Dotyczy: **Postępowania o udzielenie zamówienia publicznego pn.: „ Budowa Muzeum Powstania Wielkopolskiego 1918-1919” – postępowanie numer FA.261-4/2023.**

Zamawiający w ww. postępowaniu na podstawie art. 135 ust. 1 i 2 oraz 137 ust. 1 ustawy z dnia 11 września 2019 r. Prawo zamówień publicznych (tj. Dz. U. z 2022 r. poz. 1710 ze zm.) zwanej dalej „Ustawą” lub „Ustawą Pzp”, informuje o pytaniach i wyjaśnieniach do treści Specyfikacji Warunków Zamówienia (SWZ) oraz zmianach SWZ:

Pytania serii 6 z dnia 27.07.2023r.

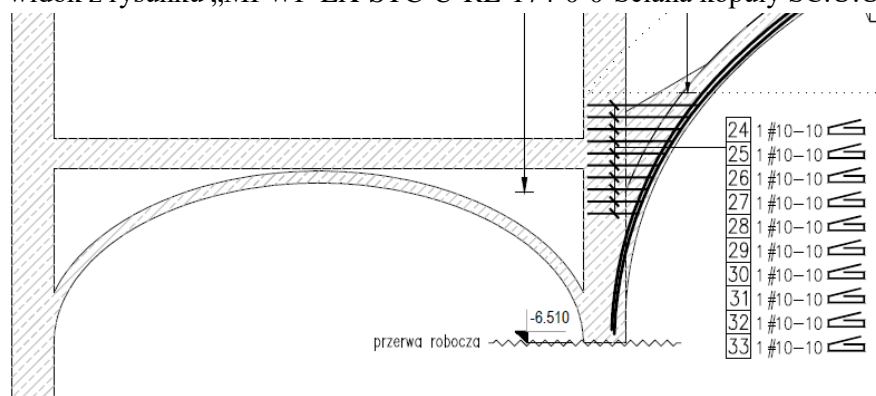
36. Prosimy o informację, czy w zestawieniu zbrojenia na rysunkach:

ujęte są elementy dystansowe (systemowe drabinki)? Czy należy je doliczyć do podanego zestawienia?

Systemowe elementy dystansowe nie są ujęte w zestawieniach stali, należy je doliczyć do podanego zestawienia.

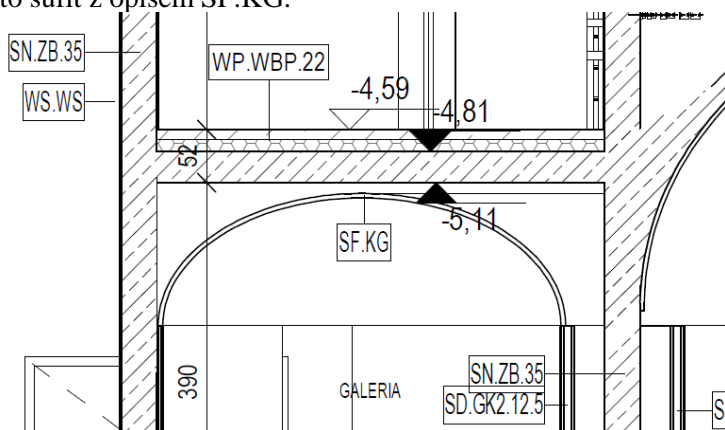
45. Prosimy o wyjaśnienie rozbieżności. Czy widoczna na wielu rysunkach konstrukcyjnych kolebka żelbetowa pod stropem pierścieniowym w poziomie -4.81, jest do wykonania z żelbetu? Poniżej widok z rysunku „MPWP-EX-STC-U-RE-174-0-0-Ściana kopuły SC.U.1.12do27. Zbrojenie”

Na przekrojach architektonicznych np. „MPWP-EX-ARC-U-SE-UBB-0-0 - PRZEKRÓJ U-BB” jest to sufit z opisem SF.KG.

Jeżeli kolebka ma zostać wykonana w technologii żelbetowej prosimy o uzupełnienie dokumentacji o rysunki zbrojeniowe.

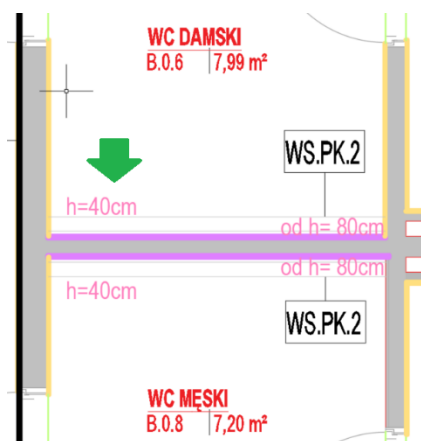
60. Prosimy o informację jak należy wykończyć ściany powyżej płytek gresowych 60x60cm układanych do wysokości o jedną płytkę wyżej niż spód sufitu podwieszanego.

Należy przyjmować zgodnie z dokumentem MPWP-EX-ARC-Z-DO-003-2-1 oraz zapisem: "Wszystkie powierzchnie ścian i stropów ponad poziomem sufitów podwieszanych nie ażurowych, o ile z rysunków/specyfikacji/opisów nie wynika inaczej, surowe, impregnowane powłoką przeciwpylącą, natryskową."

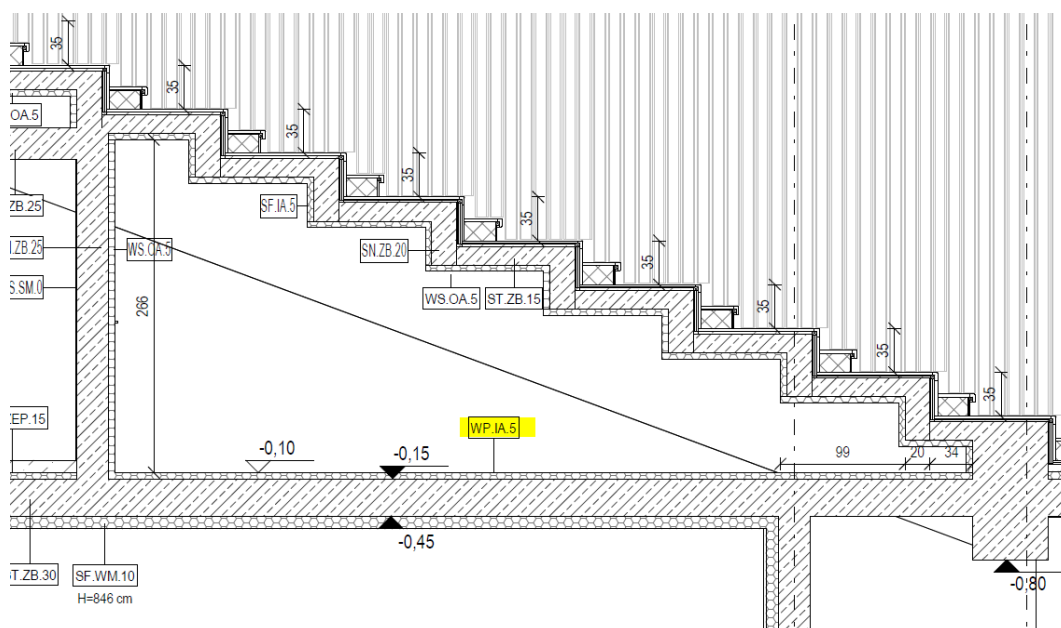
64. Prosimy o wskazanie jakie należy przyjąć wykończenie w miejscu wskazanym strzałką – na schemacie oznaczono na żółto, ale nie opisano.

Zgodnie z dokumentacją, należy przyjmować wykończenie o oznaczeniu WS.TM.0.5

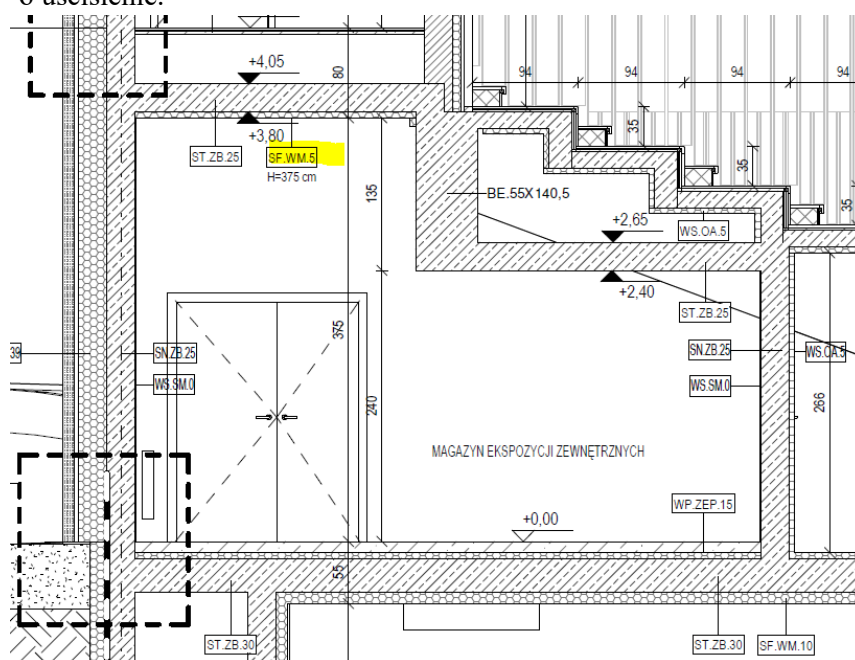
66. Plenum pod audytorium bud. B– brak oznaczenia posadzki na schemacie posadzek. Na przekroju oznaczenie bez odpowiednika w specyfikacji. Prosimy o uściślenie.

Należy przyjmować zgodnie z wykończeniem o oznaczeniu WS.OA.5. Należy zapewnić dostęp serwisowy.

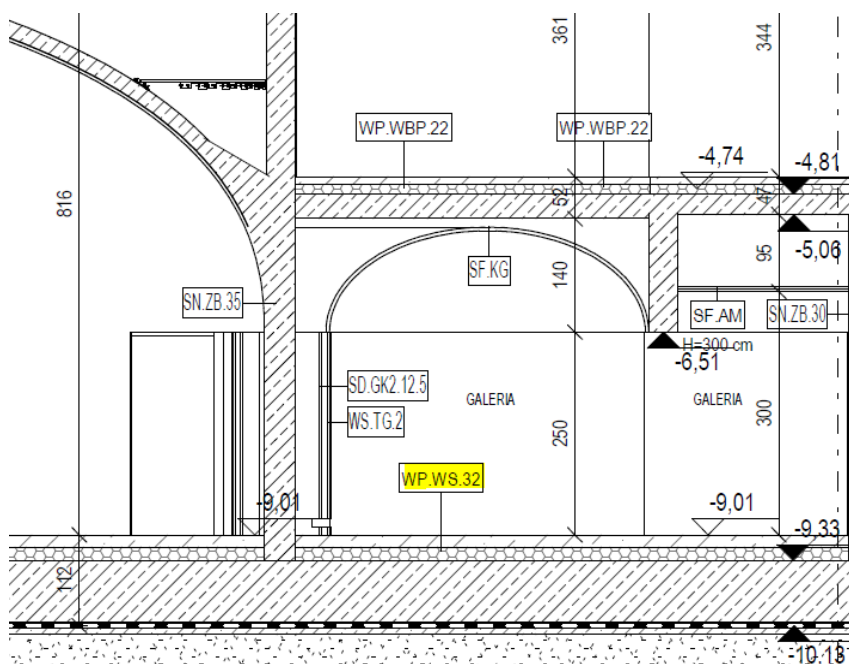
67. Pomieszczenie B.0.14 – na schemacie sufitów wykończenie SF.OA, na przekroju SF.WM.5. Proszę o uściślenie.

Należy przyjmować zgodnie ze schematem MPWP-EX-ARC-B-SC-000-0-0 -SCHEMAT SUFITÓW BUDYNEK B
